商品歯部仕様変更のお知らせ

歯部仕様が変更、角型ナット機能改善

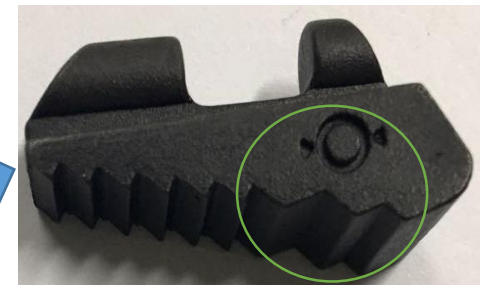
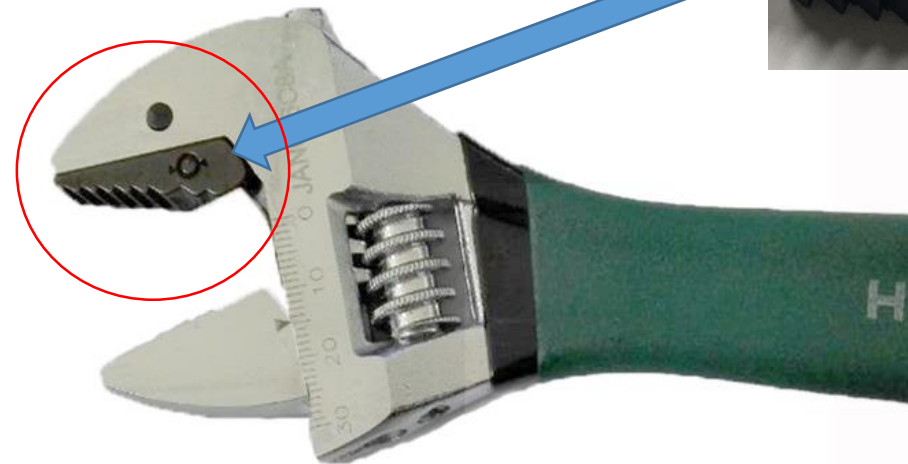
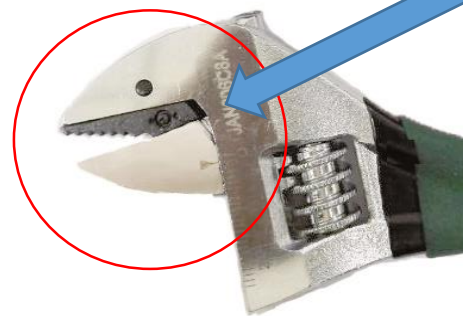
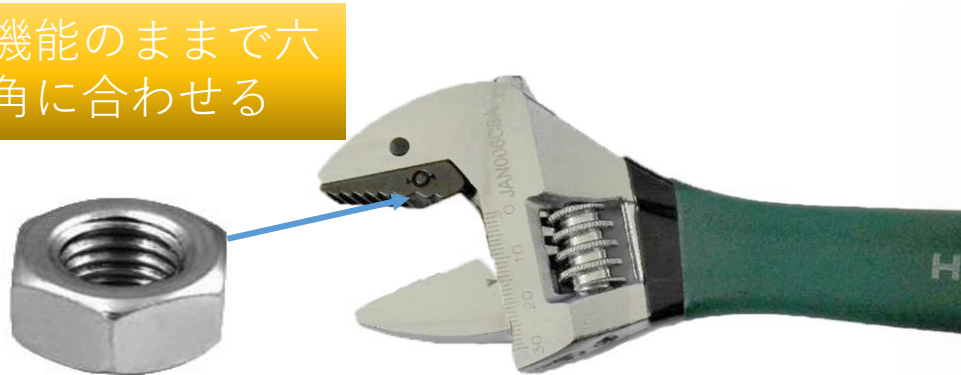
ラチエット機能のままで六角ナットの角に合わせる

トルク値（約値）：
HW-V8（200mm）427.14N.m
HW-V10（250mm）711.9N.m

アメリカASME標準参考値：
200mm 305.1N.m
250mm 508.5N.m
